改善箇所説明図

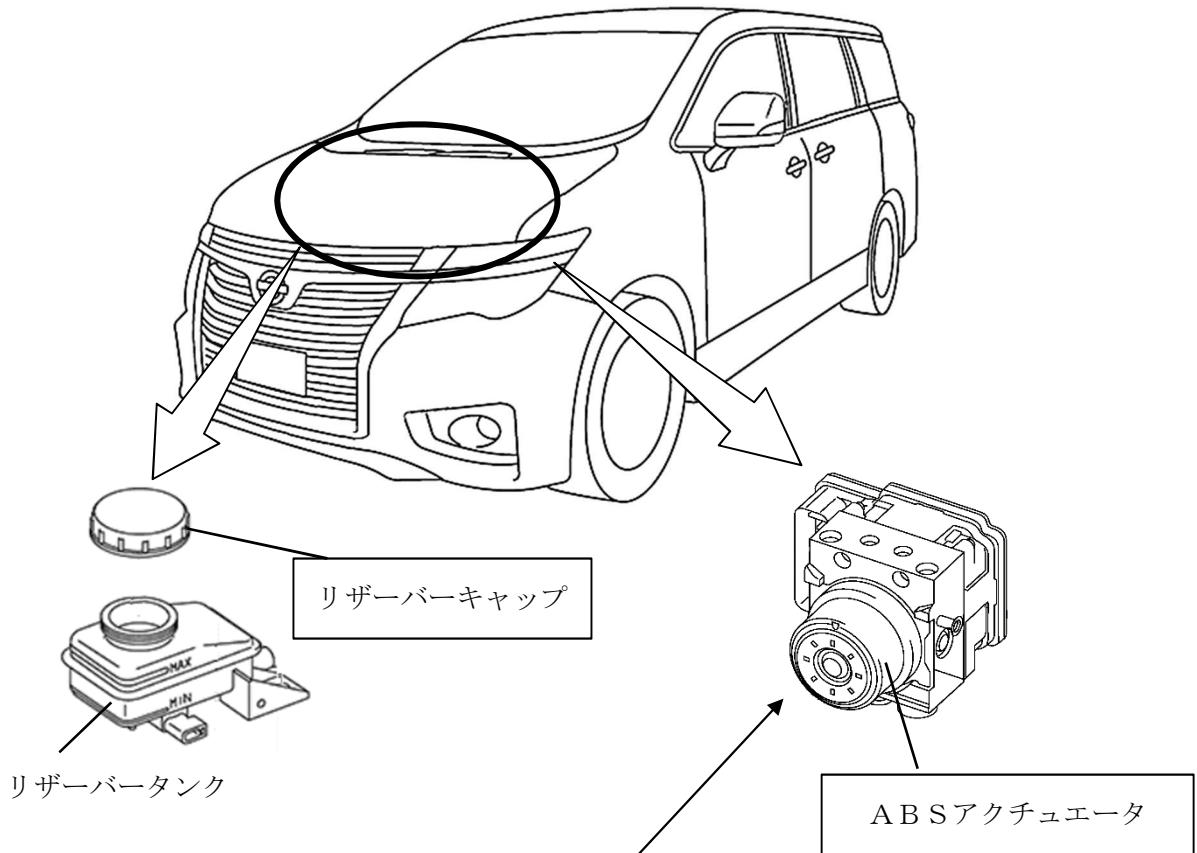
基準不適合発生箇所

ABSアクチュエータにおいて、指定されている種類以外など性質が不安定なブレーキ液への耐性が不足しているため、バルブ表面の亜鉛メッキにゲル状物質が生成され、バルブの摺動性が悪化する場合がある。そのため、バルブが正常に閉じない場合、液圧が低下しブレーキペダル操作時にペダルストロークが深くなり、制動距離が長くなるおそれがある。

改善の内容

全車両、ABSアクチュエータを内部洗浄後、作動確認を実施し、引掛りがある場合は対策品に交換する。また、全車両、亜鉛メッキの腐食を抑制する効果のあるブレーキ液に交換するとともに、ブレーキ液の種類を刻印したリザーバーキャップを交換し、またブレーキ液の種類を記載した取扱説明書を変更する。

識別：銀色のシールをモデルナンバープレートに貼り付ける。
